**Referencia:** PROGRAMA DE FORTALECIMIENTO DE LA GESTIÓN PROVINCIAL I - CONTRATO DE PRÉSTAMO  
BID N° 3835/OC-AR - LPN PFGP-320-LPN-O - CIRCULAR ACLARATORIA N° 3

### CIRCULAR ACLARATORIA N° 3

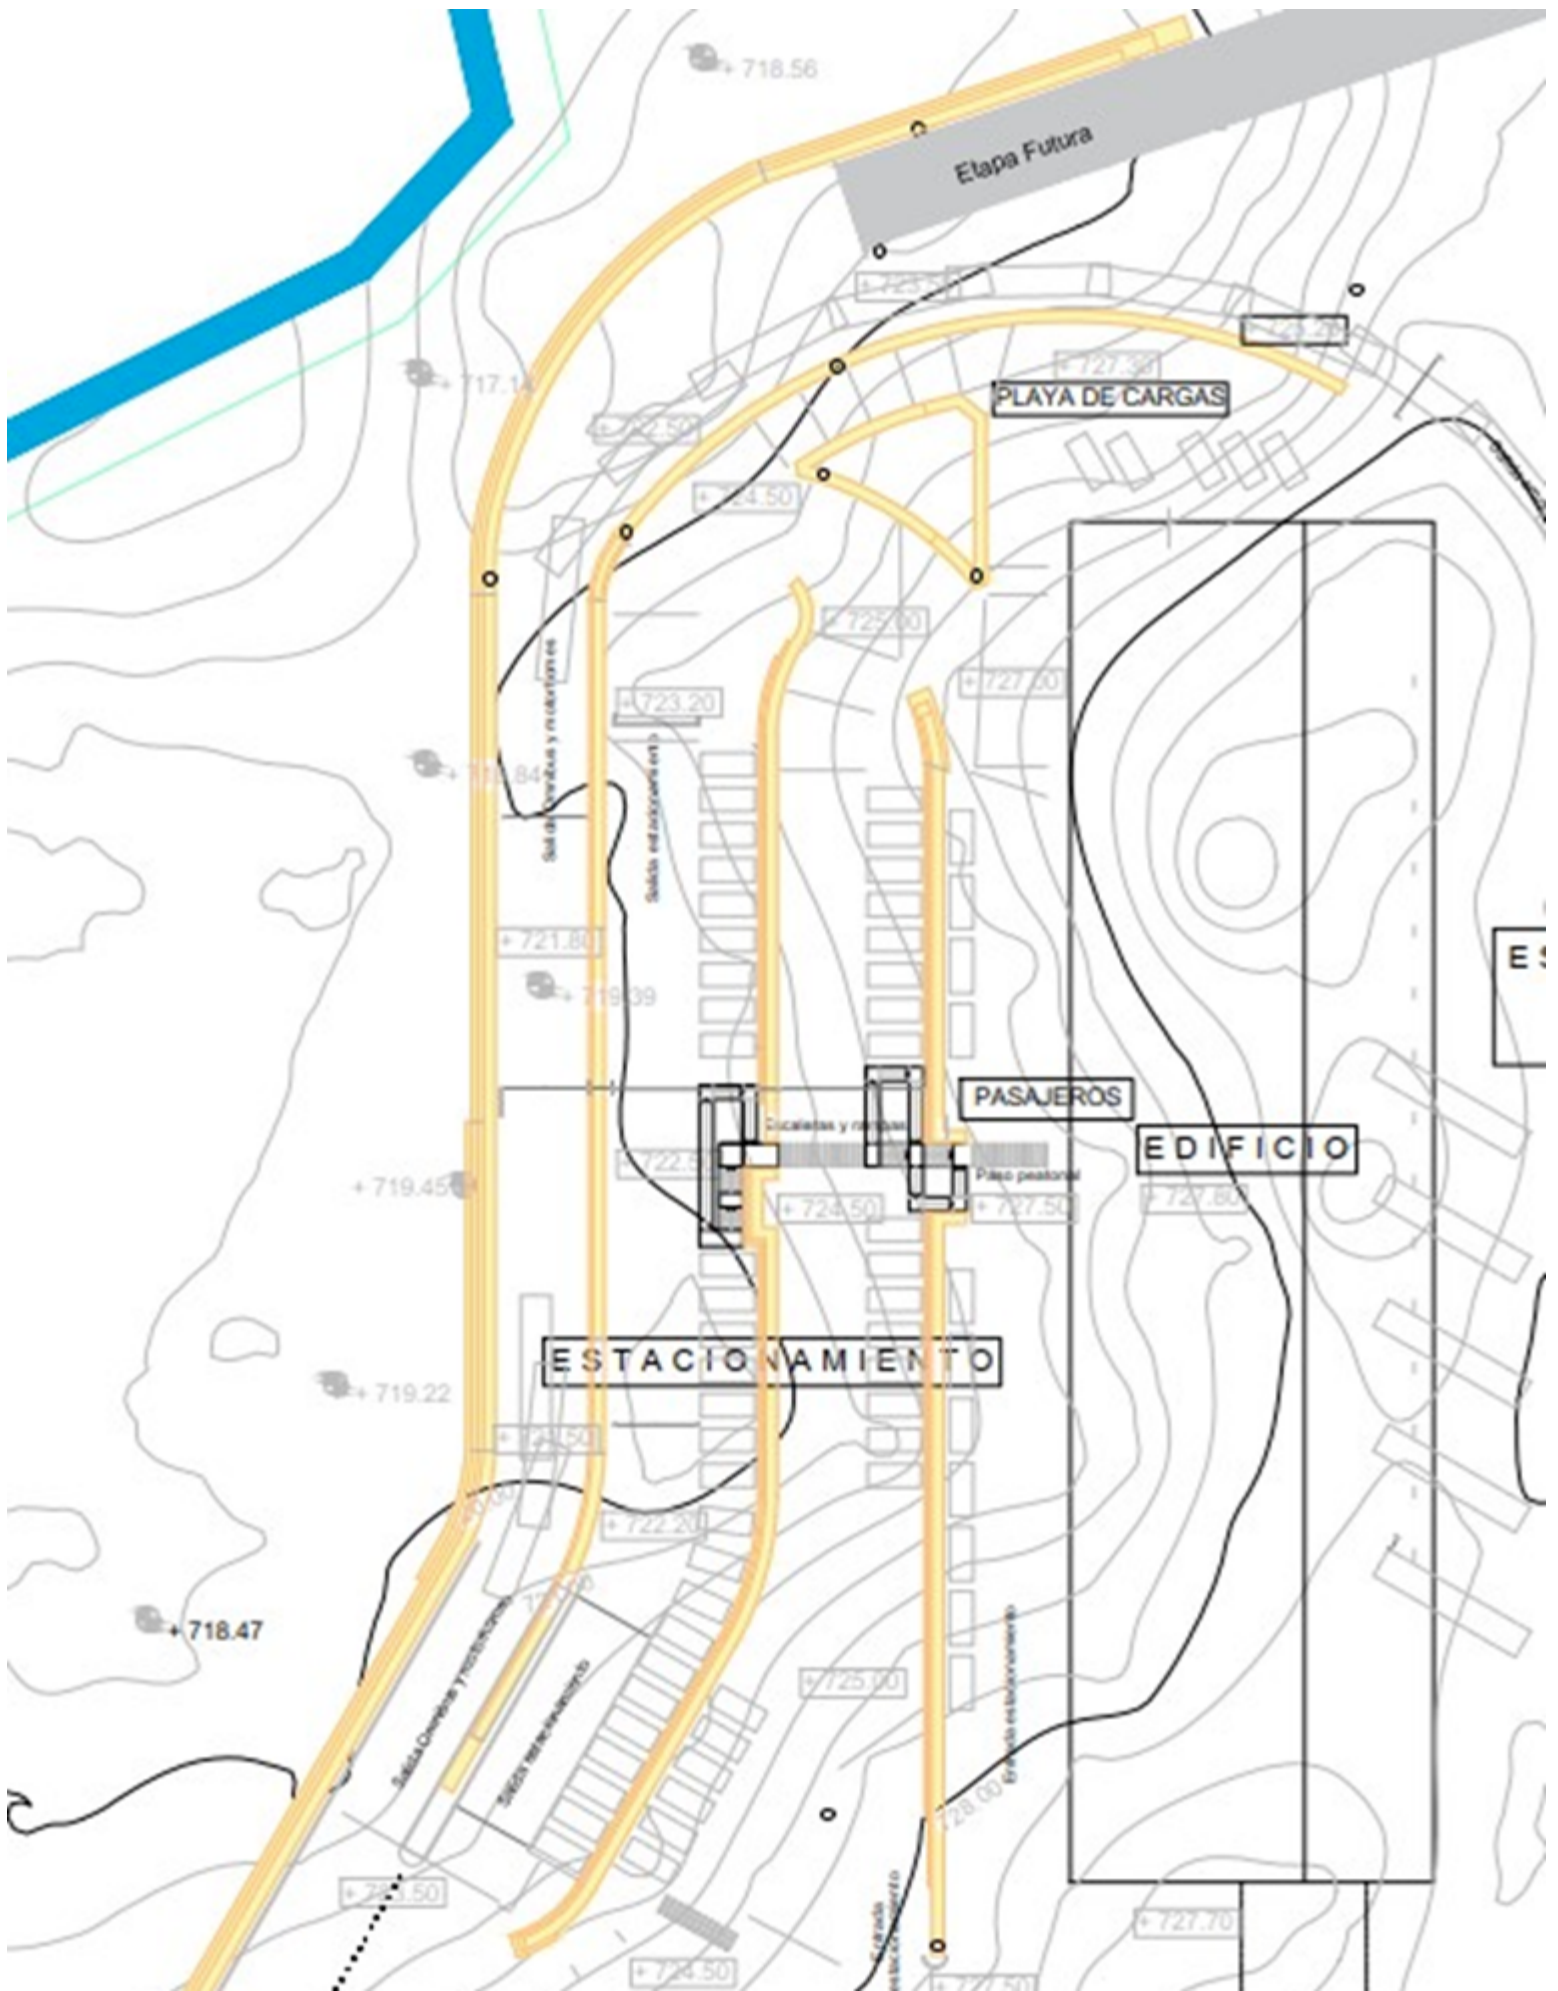
**CONSULTA N° 2:** *"...hay tareas exteriores al edificio, de las cuales no tenemos documentación para poder analizarlas, por ejemplo, 30.8.01 Muro de gaviones, 30.8.2 Muro de hormigón armado como baranda, etc. es por ello que solicitamos envíen los planos para poder identificarlas, computar y presupuestar dichas tareas...."*

**RESPUESTA Nº 2:** Dentro del ítem 30.8.01 "Muro de gaviones - canastos de malla de alambre galvanizado rellenos con piedra bocha", se comprende la realización de gaviones de dimensiones 1x1x1 mts. completándolos los 2403 m<sup>3</sup> que se encuentran contemplados en el Computo y Presupuestos. Se podrá observar en el plano de sistema vial las áreas en las cuales deben ser realizados estos muros de gaviones, dentro del presente documento a continuación se puede observar el mismo.

Con respecto a los muros de hormigón que forman parte del ítem 30.8.2 "Muro de hormigón armado como baranda", se deberán realizar por encima de cada uno de los muros de gaviones, un muro de hormigón como baranda con una altura de 1 m.
